Информационный Бюллетень №4-2025

Применение корпуса

подшипников гидромуфты

841.1318075-10 взамен 841.1318075

Рис.1 Отличительные конструктивные особенности привода вентилятора

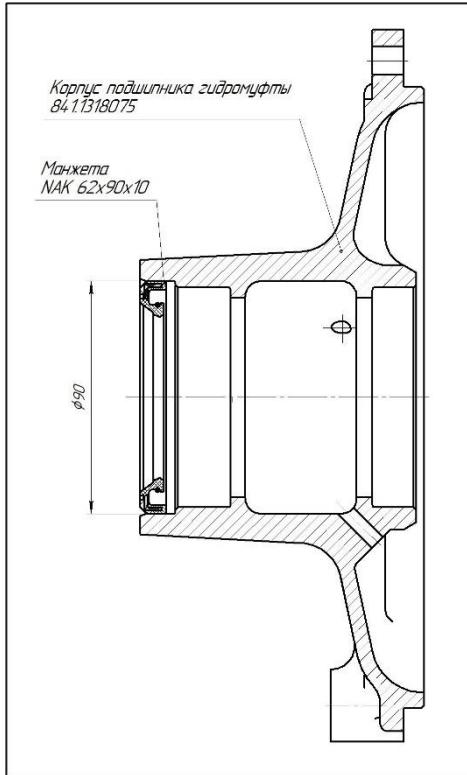
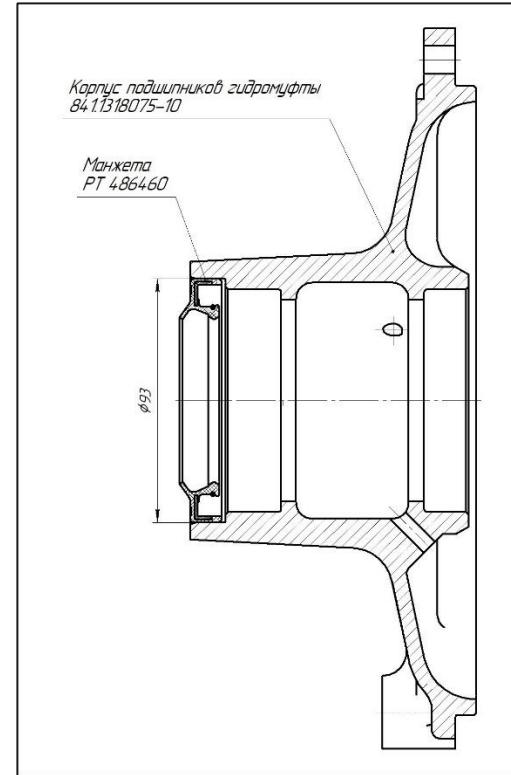
- Манжета РТ 486460 (93x62x12x16) производства АО «Резинотехника» имеет в конструкции защитный пыльник и отличается геометрическими размерами D=93мм, d=62мм, B=16мм.

-Корпус подшипников гидромуфты 841.1318075-10 имеют отличительный посадочный диаметр под манжету Ø 93 мм.

- Отличия корпусов 841.1318075 и 841.1318075-10 приведены на рис.1. Корпуса подшипников гидромуфты 841.1318075 и 841.1318075-10 являются взаимозаменяемыми по присоединительным размерам.

В эксплуатации допускается установка корпуса 841.1318075-10 комплектно с манжетой РТ 486460.
